Änderung der Geometrie des Rastfußes SLAS RF 15 OR 1665 (2093330000)

1. Allgemeiner Überblick

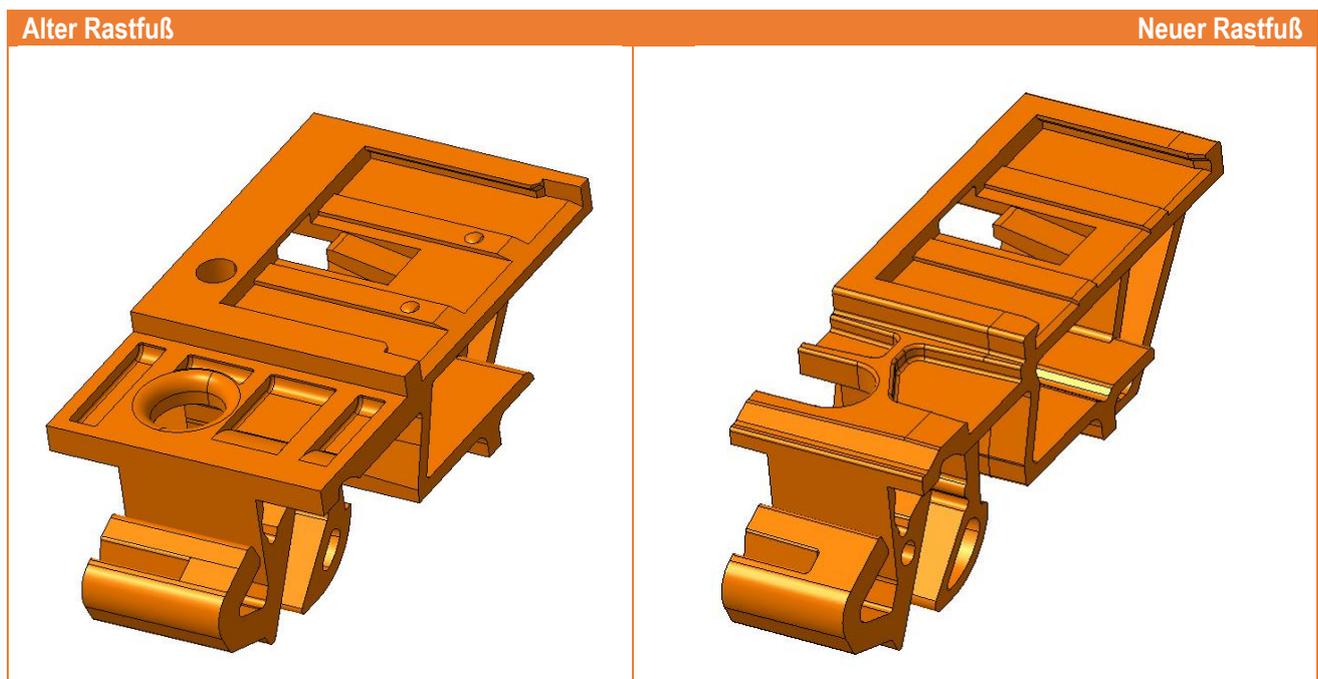
Der RASTFUSS SLAS RF 15 OR 1665 (2093330000) wird in einer abweichenden Geometrie geliefert. Die Breite des Rastfußes wurde von 20 mm auf 12,8 mm reduziert. Diese Änderung verbessert die ergonomische Handhabung des Rastfußes durch eine leichtere Montage sowohl auf der Tragschiene als auch auf der Steckverbinderseite.
